筑安集团大厦

方案设计

福建筑安投资集团有限公司筑安集团大厦(工规变更)总
平面规划及建筑设计方案评审会专家组意见

筑安集团大厦(工规变更)总平面规划及建筑设计方案评审会意见回复

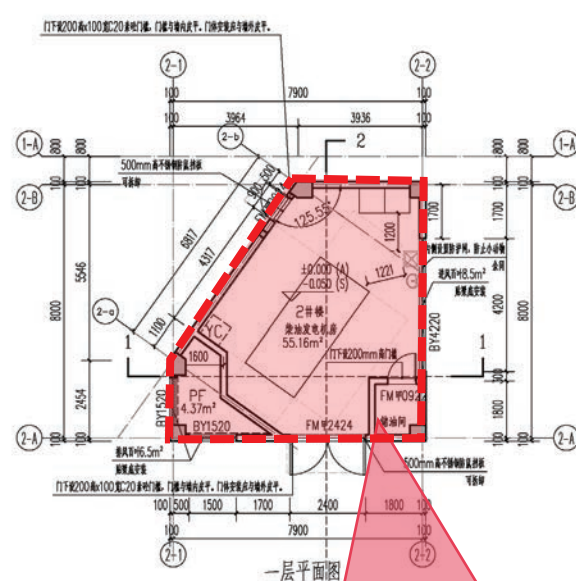
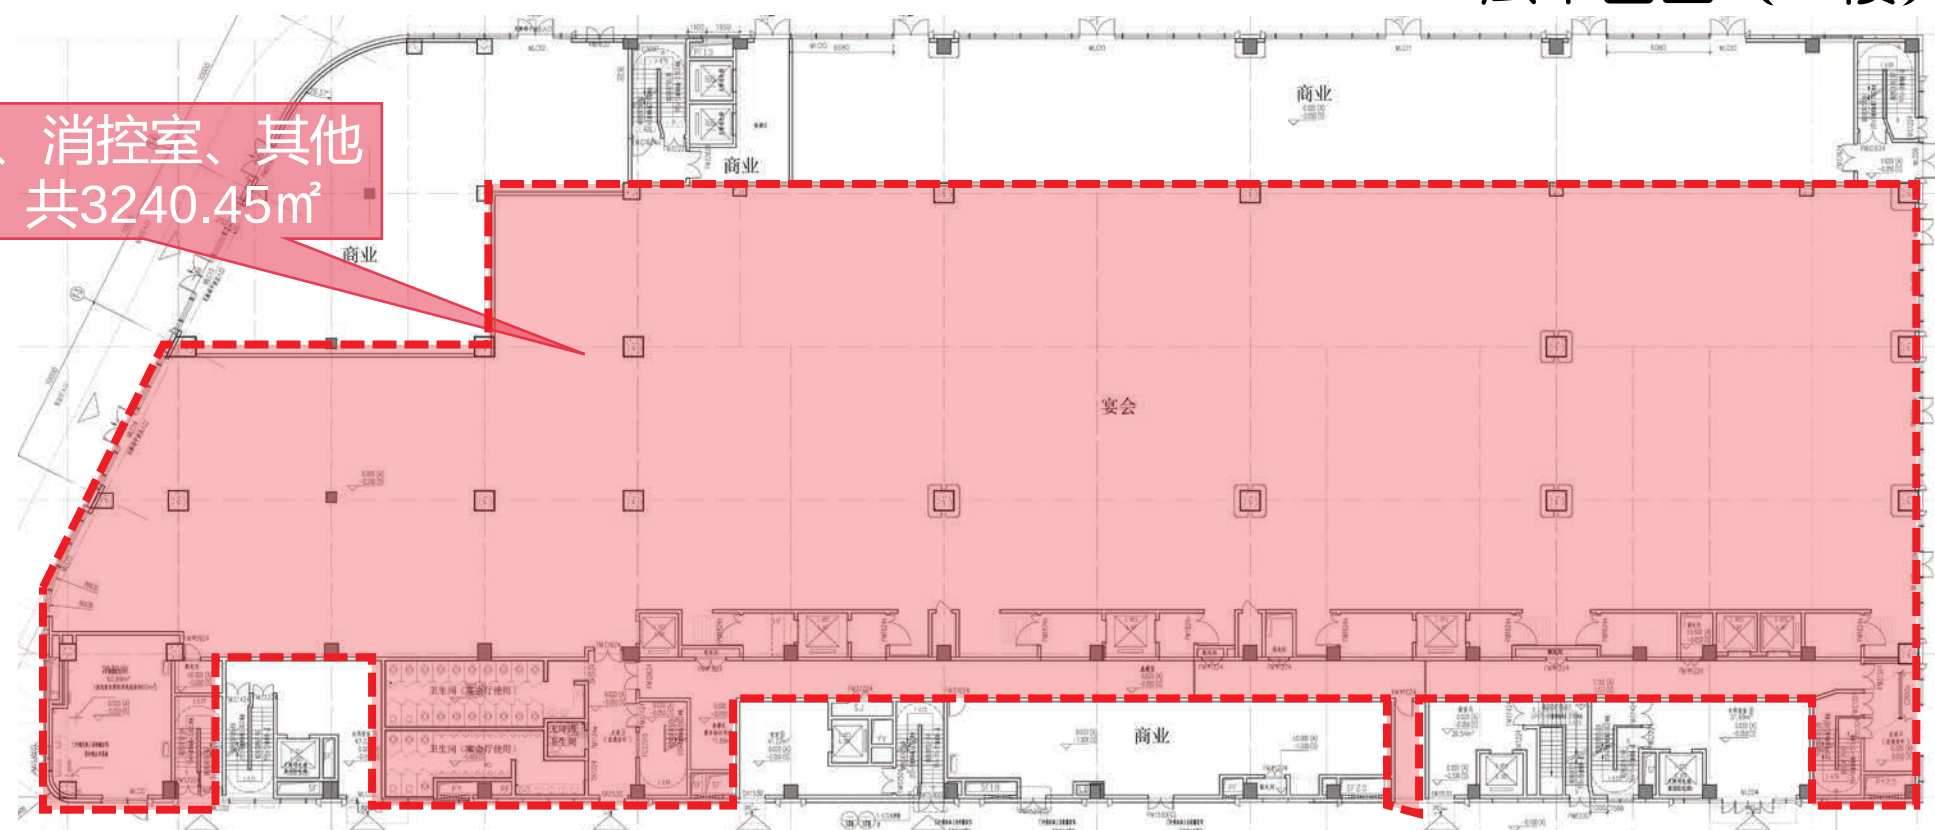
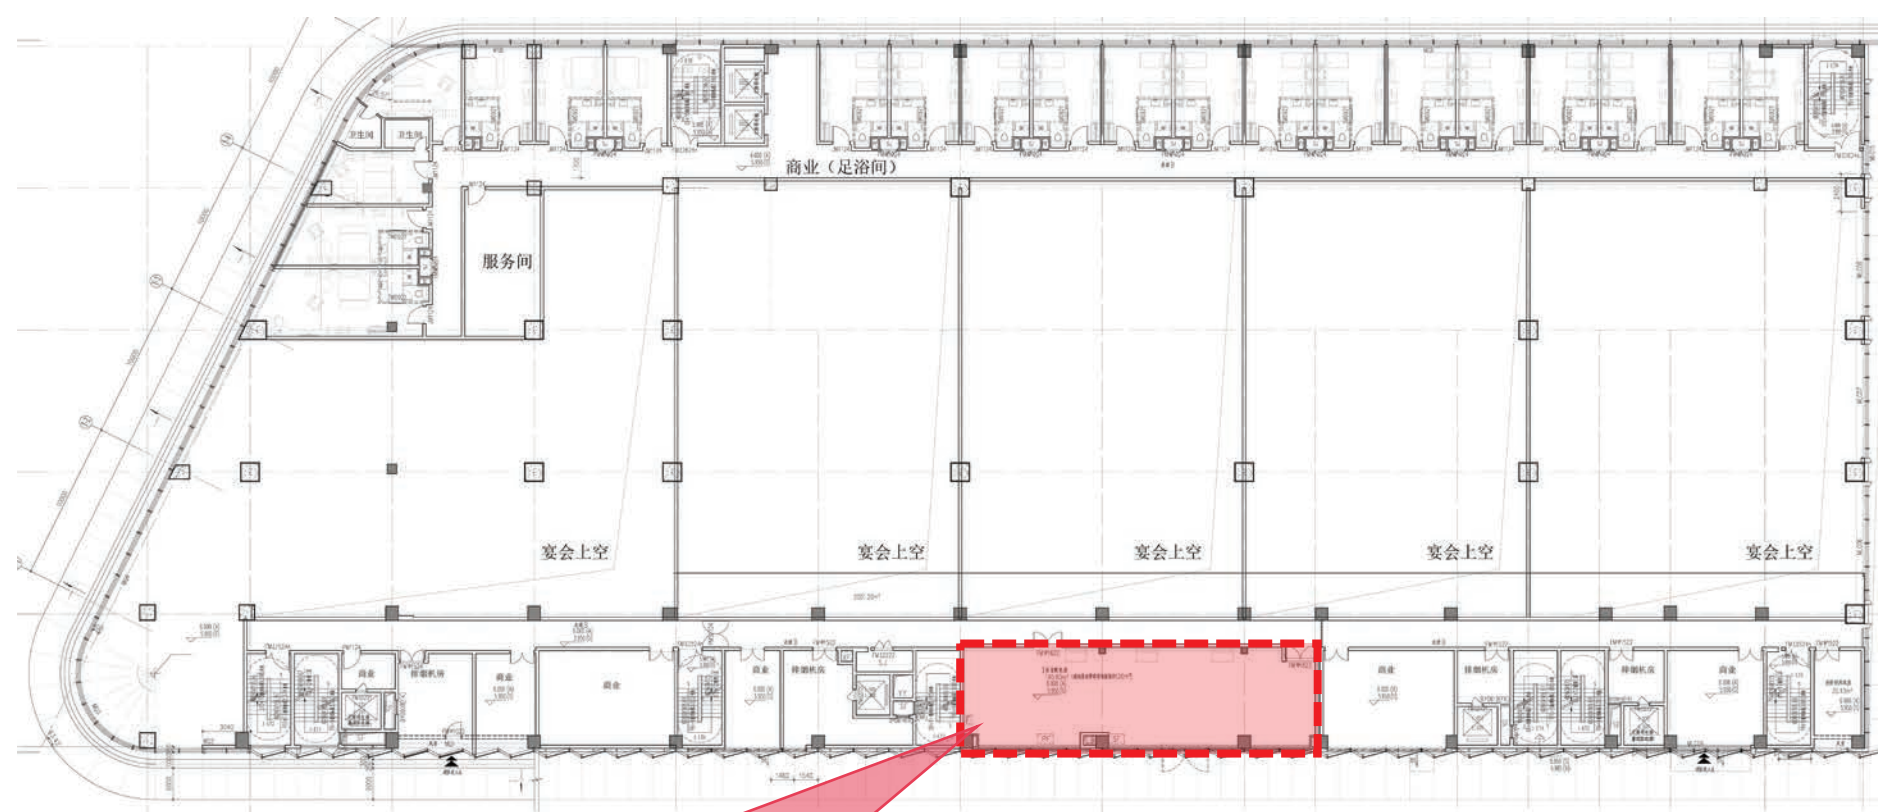
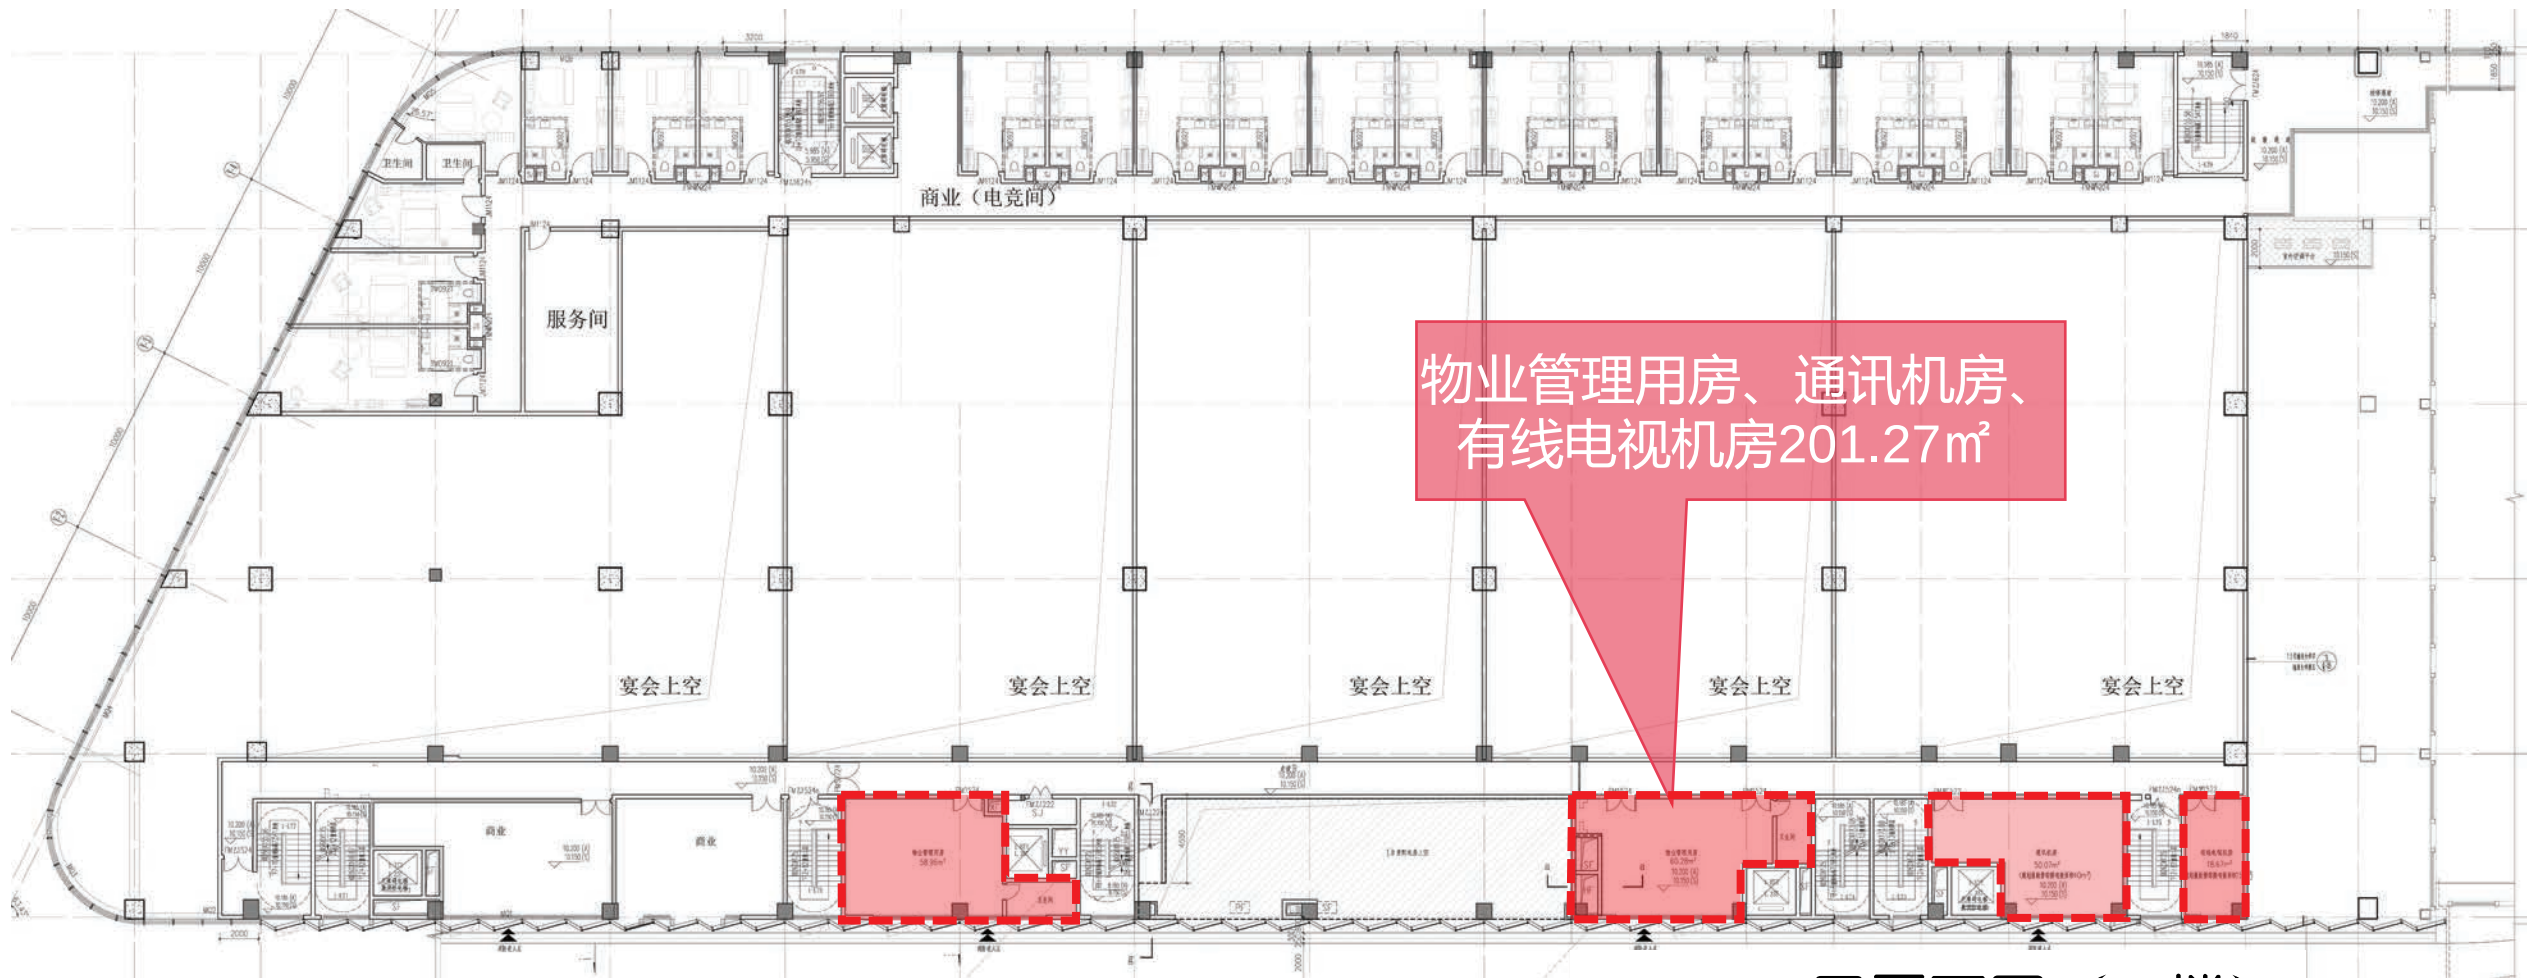
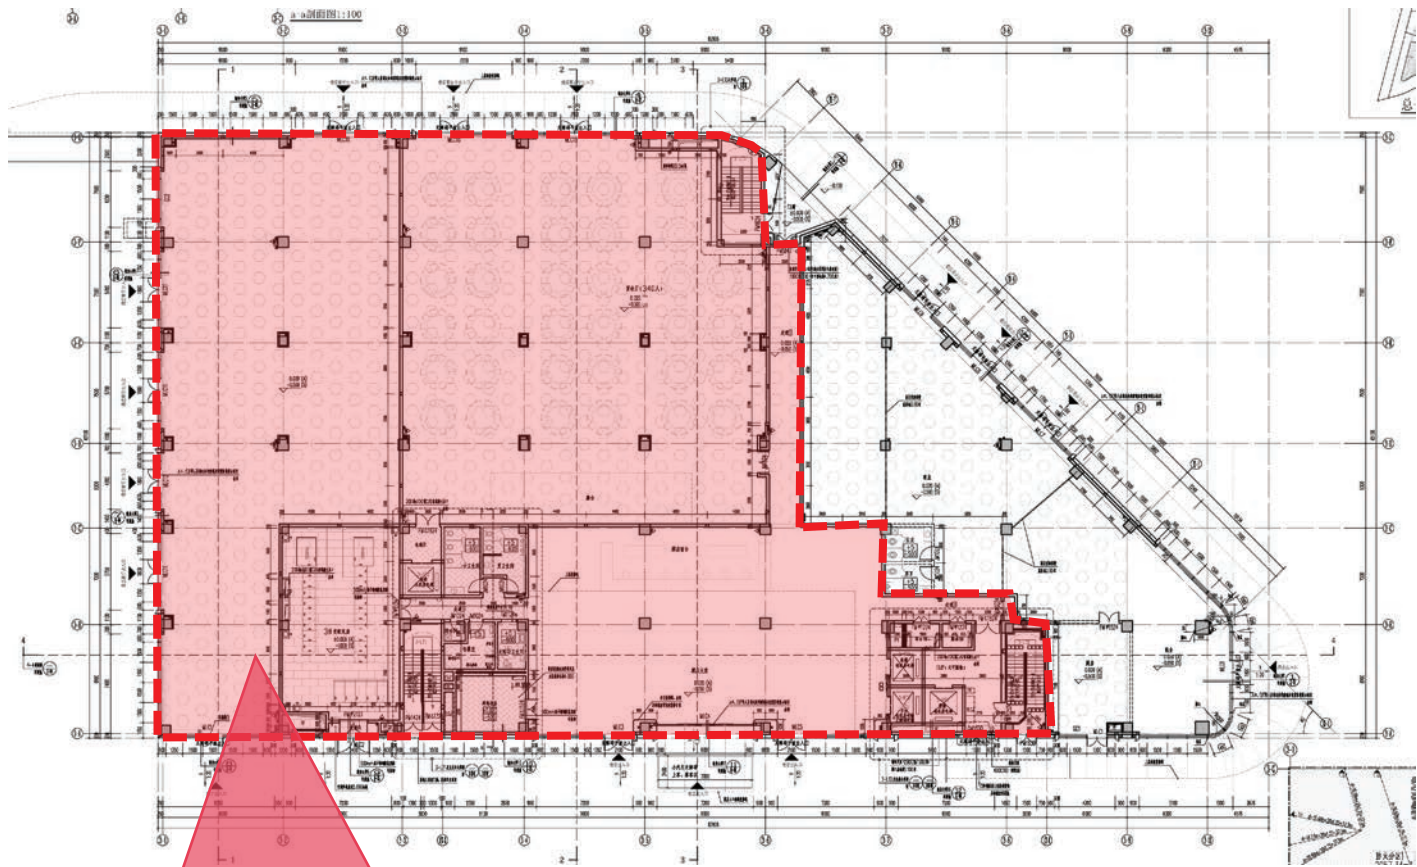
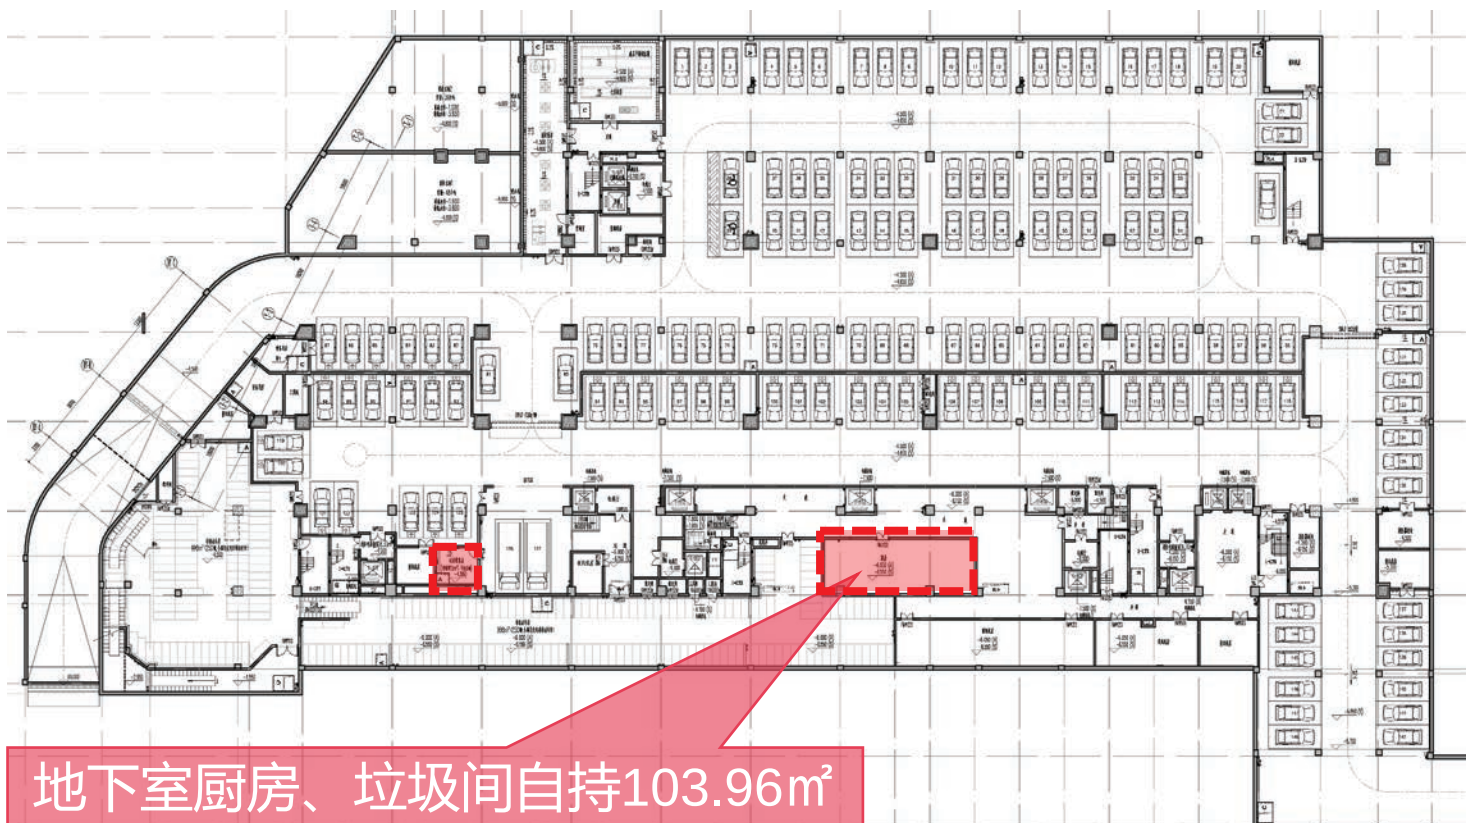
需要自持面积： $26323.73\text{ m}^2 \times 50\% = 13161.87\text{ m}^2$

实际自持面积： $103.96\text{ (-1F)} + 3240.45\text{ (1F)} + 142.66\text{ (2F)} + 201.27\text{ (3F)} + 55.76\text{ (2\#)}$

$+ 9481.46\text{ (酒店)} = 13225.56\text{ m}^2 > 13161.87\text{ m}^2$
